敦賀発電所 敷地内破砕帯の評価の概要

《 2号炉原子炉建屋直下を通るD-1破砕帯の評価 》

敦賀発電所敷地内破砕帯調査を報告する会

日本原子力発電株式会社

K断層とG断層及びD-1破砕帯の活動時期

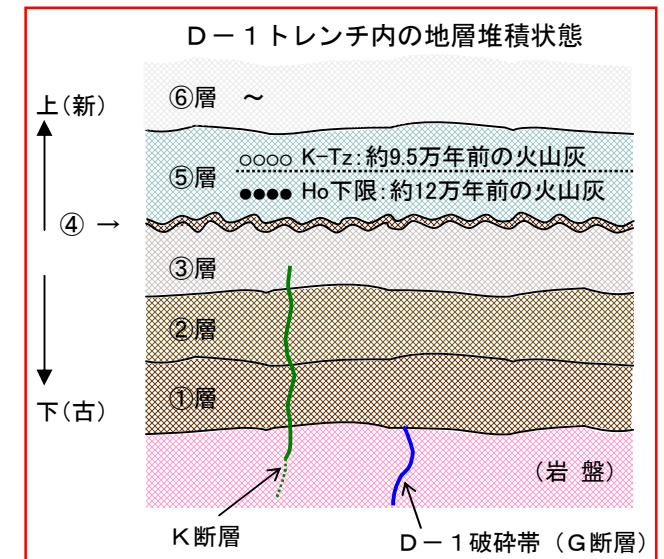
1. ⑤層下部を約12万年前の地層と特定するには、
降灰層準の認定及び火山灰の同定が不十分であるため
困難
 - ・ D-1トレンチにおける火山灰の検出頻度が低い
 - ・ 引用した文献ではSK(約11.5万年)よりも古い可能性があるということしか言えない
 - ・ D-1トレンチの1箇所だけで確認したのでは信頼性が低い
2. ③層と⑤層はそれ程堆積時期に差がなく、③層は後期
更新世に堆積した地層の可能性はある
 - ・ ③層中の礫は⑤層と同様比較的新鮮

③層に変位・変形を与えているK断層は
「耐震設計上考慮すべき活断層」

K断層とG断層及びD－1破砕帯の活動時期(1)

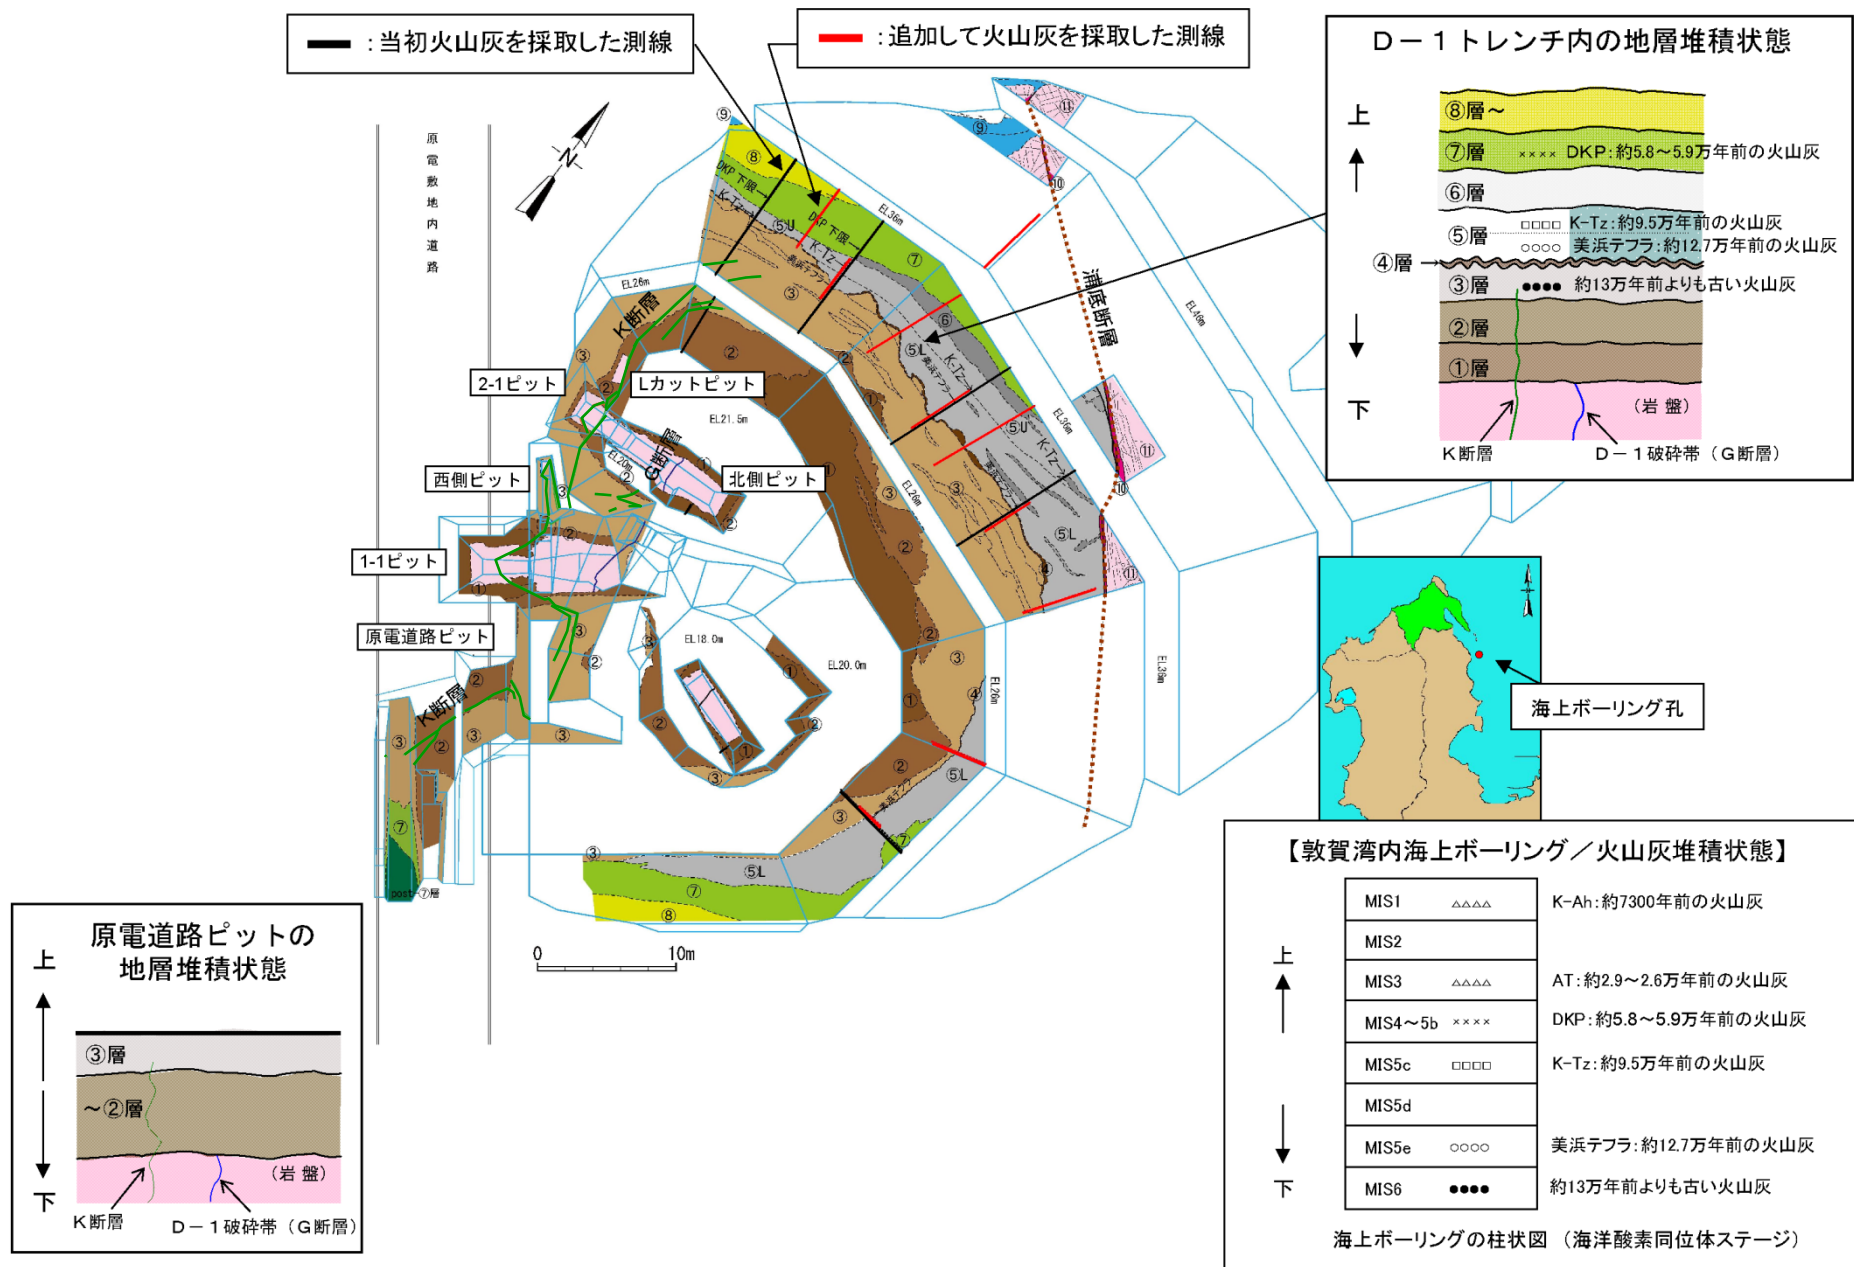
1. ⑤層下部を約12万年前の地層と特定するには、降灰層準の認定及び火山灰の同定が不十分であるため困難

・D－1トレンチにおいて水平方向により細かなピッチでサンプルを採取（測線を2倍以上に増加）。その結果、

- ⑤層下部の火山灰(角閃石)がより多く検出できた。また降灰層準を示すピークを確認できた。
- より上方に新しい年代の火山灰が分布
- ⑤層下部の火山灰(角閃石)は側方に広がりをもって分布
- ⑤層下部の火山灰は③層には分布しない

・堆積状態が長期間にわたり保存される海底の堆積物を海上ボーリングにより分析した結果、D－1トレンチと同じ順番で堆積していることが判明。

⑤層下部の火山灰は、周りの地層と混ざり合うことなく、整然と堆積していることから、降灰層準と認定できる。

K断層とG断層及びD－1破砕帯の活動時期(3)

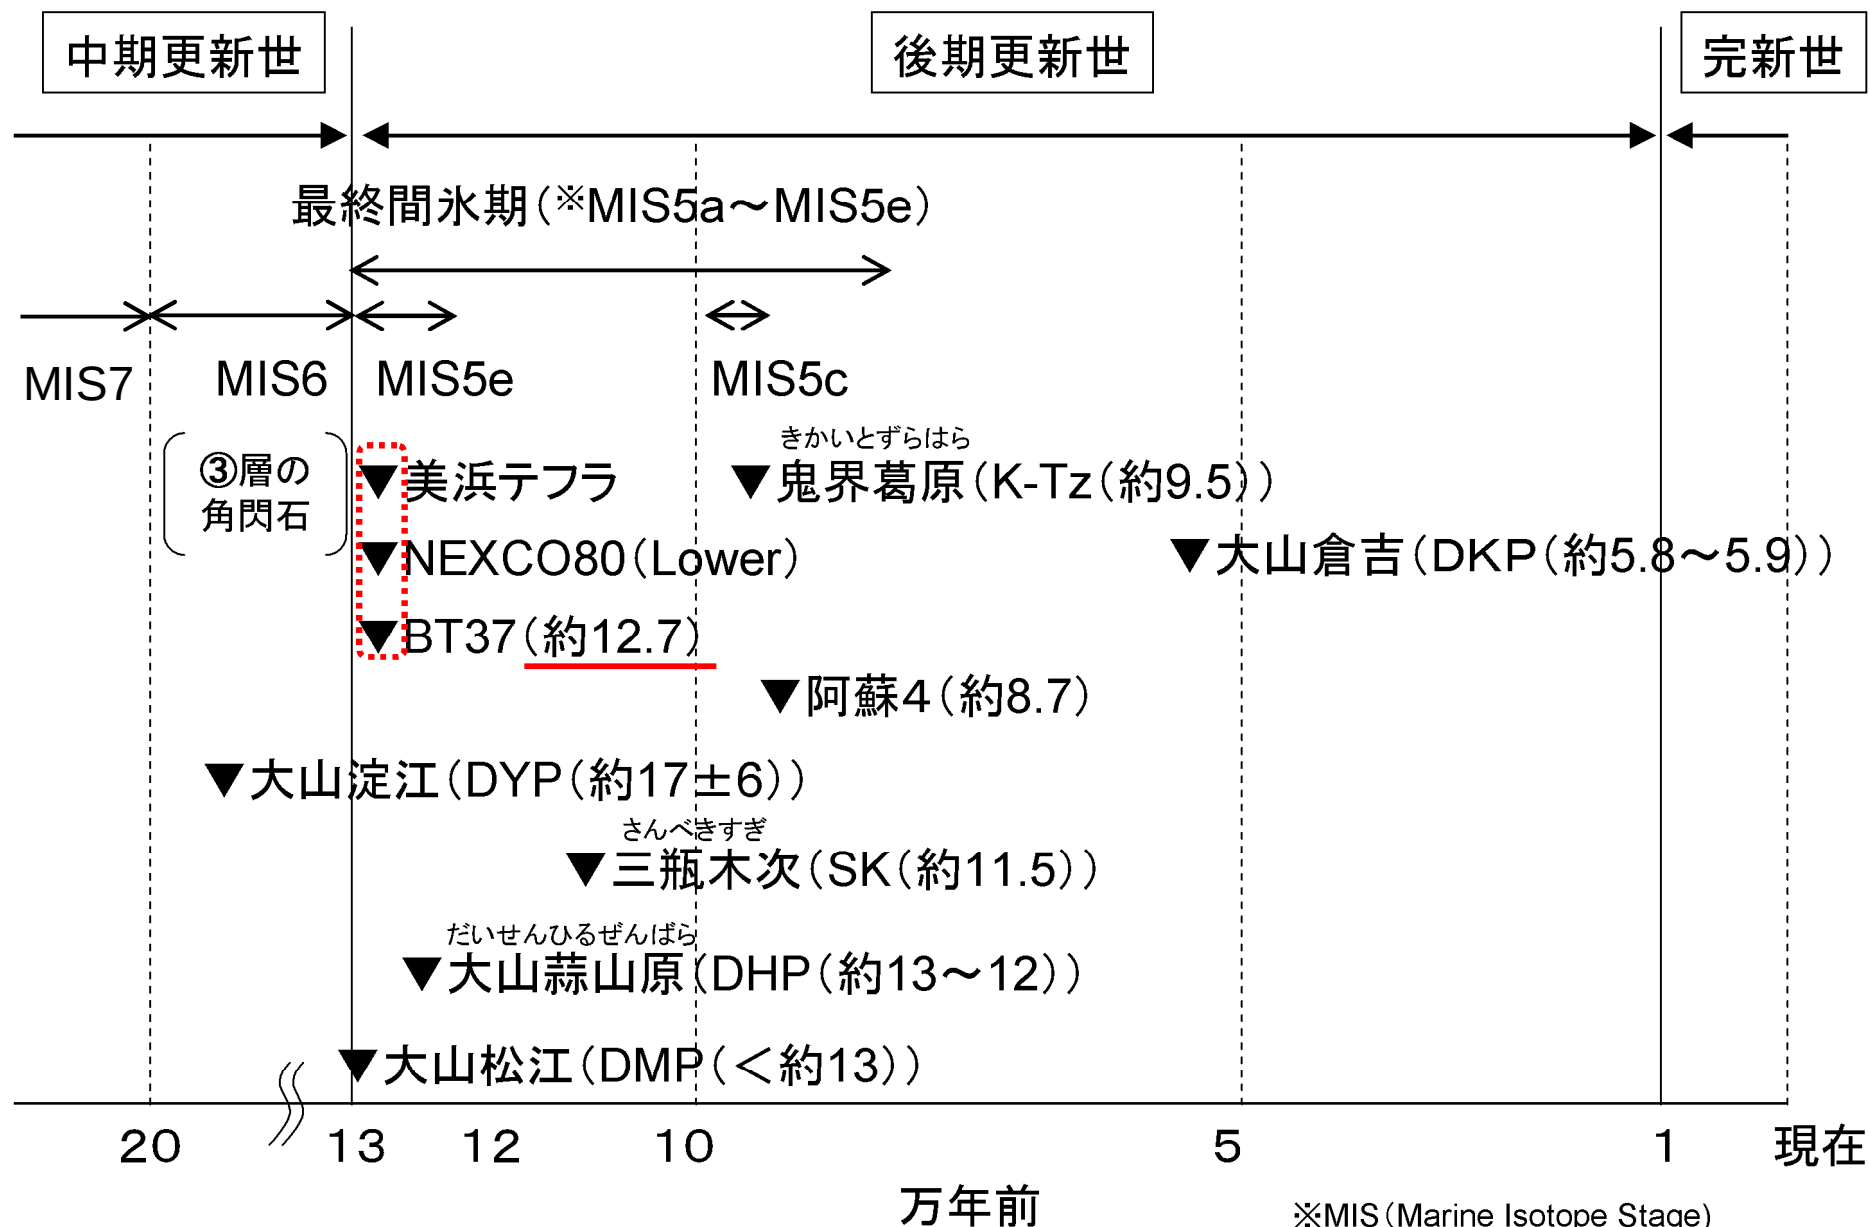
1. ⑤層下部を約12万年前の地層と特定するには、降灰層準の認定及び火山灰の同定が不十分であるため困難(つづき)

- ・美浜テフラの年代を特定するため、美浜テフラとそれ以外の様々な火山灰について、文献調査や実際にサンプルを入手して分析し相互比較を実施。

- 美浜テフラが12.7万年前に降灰した火山灰であることが判明

- 美浜テフラは広範囲にわたって降灰した火山灰であることが判明

→ ⑤層下部の火山灰は、約12.7万年前の火山灰であることが同定できた。

K断層とG断層及びD-1破碎帯の活動時期(6)

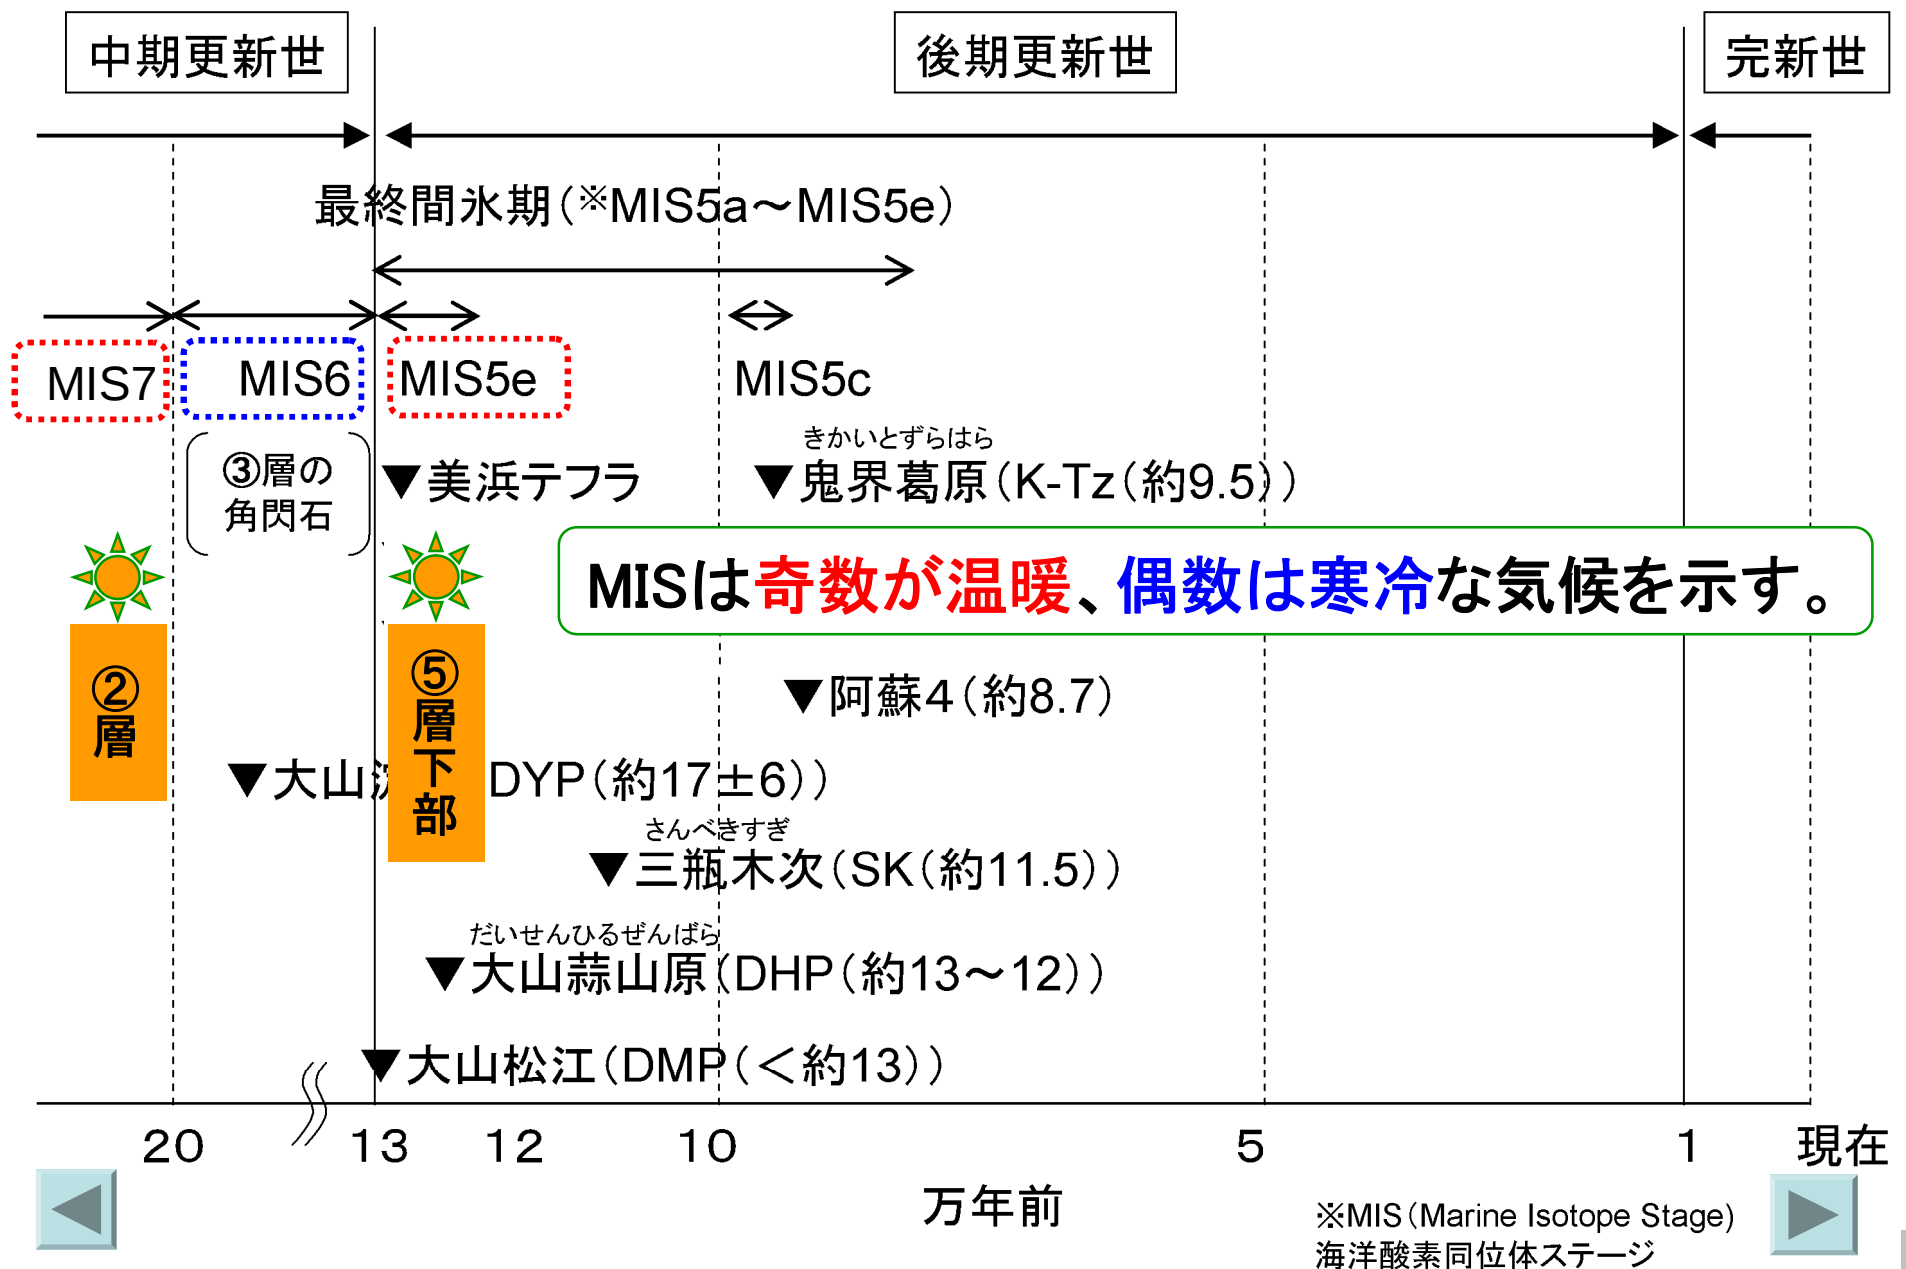
2. ③層と⑤層はそれ程堆積時期に差がなく、③層は後期更新世に堆積した地層の可能性はある

- ・⑤層下部の火山灰は美浜テフラで約12.7万年前の地層である。
- ・③層で確認された角閃石は、敦賀湾内での海上ボーリングの結果から中期更新世(約13万年前以前)の地層で確認された角閃石であることが判明。

- ・⑤層下部及び②層から、温暖な気候を示す花粉が検出された。
- ・これは、⑤層下部及び②層を、それぞれ温暖な気候であるMIS5e(後期更新世)、MIS7(中期更新世)とし、③層を寒冷な気候であるMIS6(中期更新世)とした評価と矛盾しない。

→ ⑤層は後期更新世の地層であり、③層は中期更新世の地層であることが明らかとなった。

K断層とG断層及びD-1破砕帯の連続性(3)

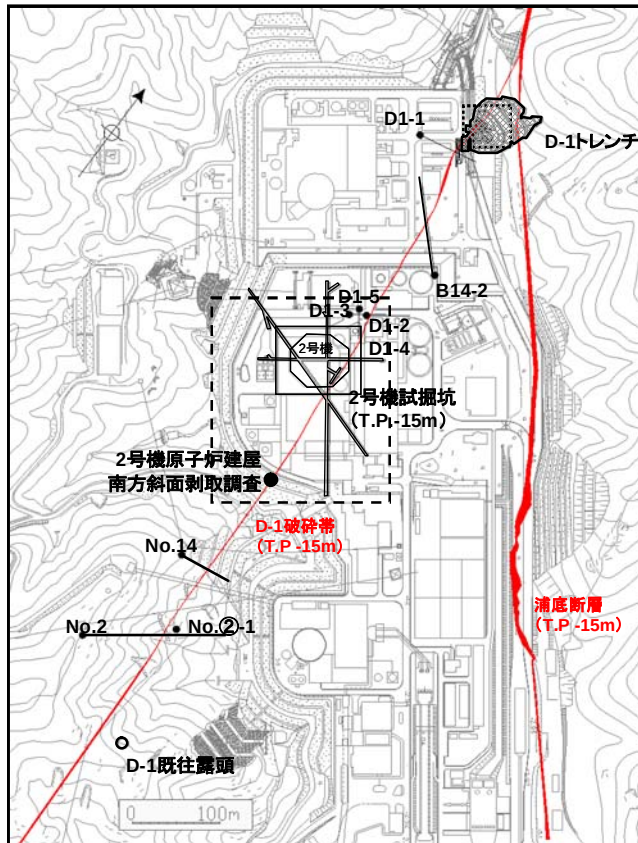
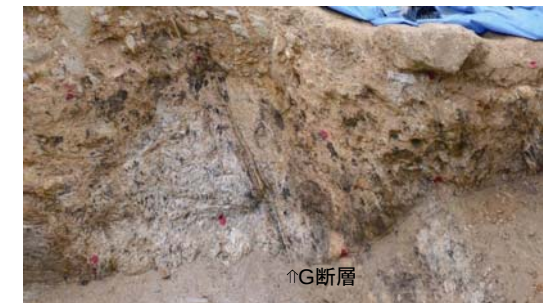
1. 適切に最新活動面の変位センスを認定していない可能性があるため、G断層とD－1破砕帯が同一のものであるとは特定できない。

- ① 2号機原子炉建屋直下のD-1破砕帯は、2号機原子炉建屋南方に連続
D-1破砕帯の特徴を観察した結果、D-1トレンチのG断層と類似

- ② D-1破砕帯の延長について、ボーリング調査等で確認

- ③ D-1破砕帯の活動性について、D-1トレンチで評価

K断層とG断層及びD－1破碎帯の連続性(4)

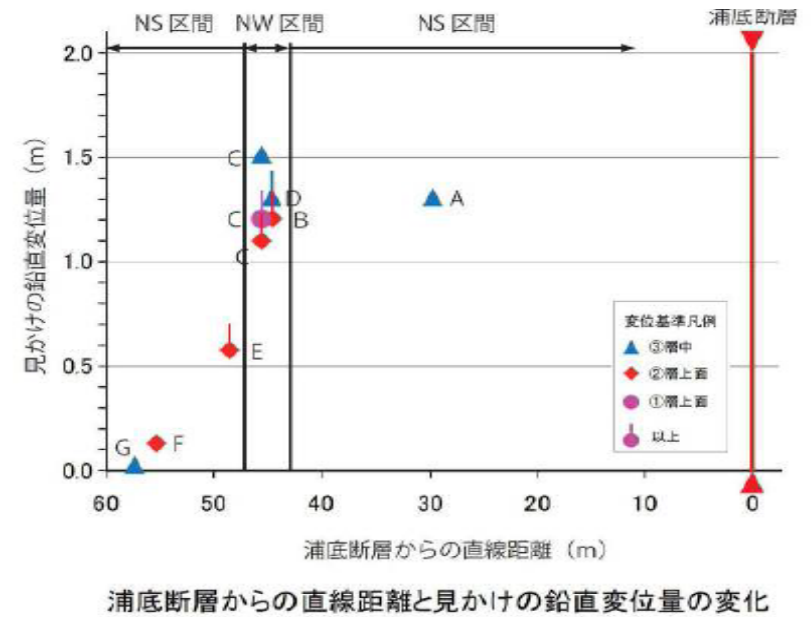
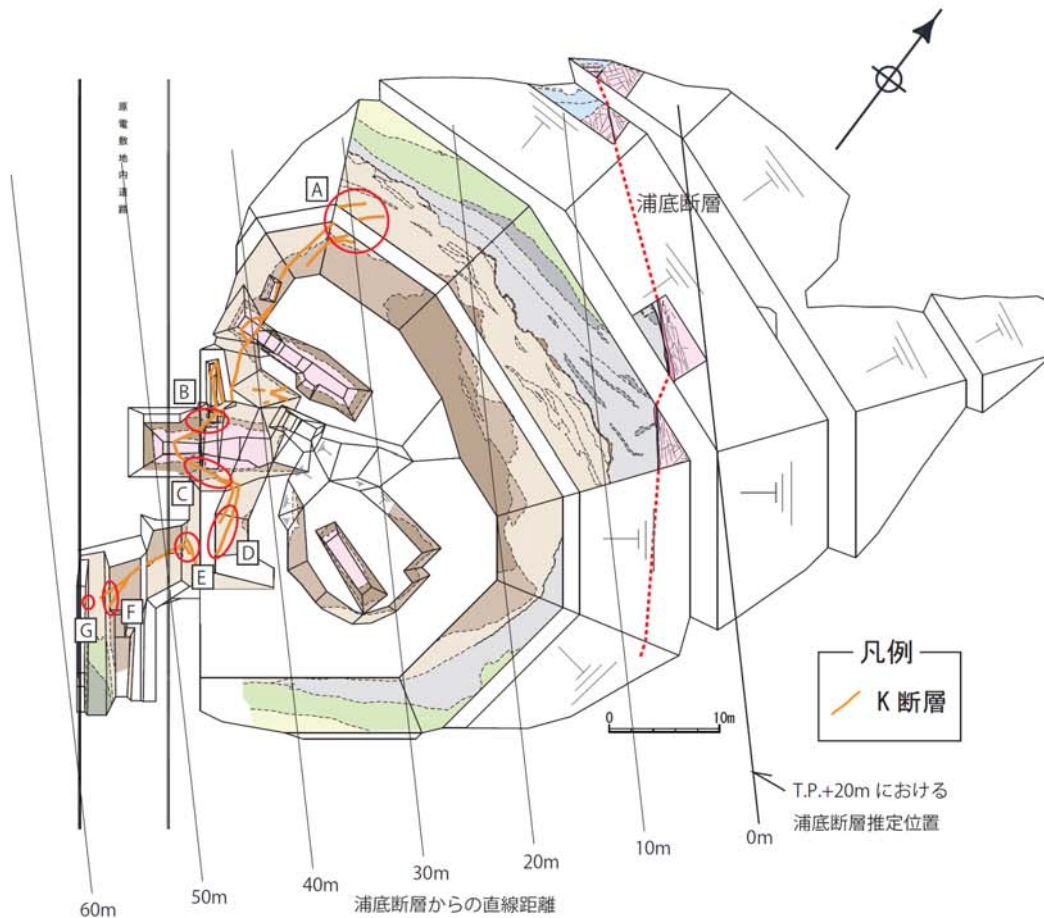
2. 明瞭なずれを伴うK断層は南方へさらに延びる可能性が高い。また、一般的に断層は直線的に延びるとは限らず、屈曲したり、途切れて並走したり、分岐したりすることから、K断層及びG断層とD－1破碎帯は一連の構造である可能性が高い。

- ・K断層をD－1トレンチから南方に向かって掘削し、追跡を実施。その結果、
 - D－1トレンチ付近の基盤岩の中で大きく蛇行
 - 変位を急激に減少し、極めて狭い範囲で変位がほぼ認められなくなる(消滅している)。

→ K断層は、活断層とは大きく異なる特徴を示し、かつ、2号炉原子炉建屋の方向には延びていない。
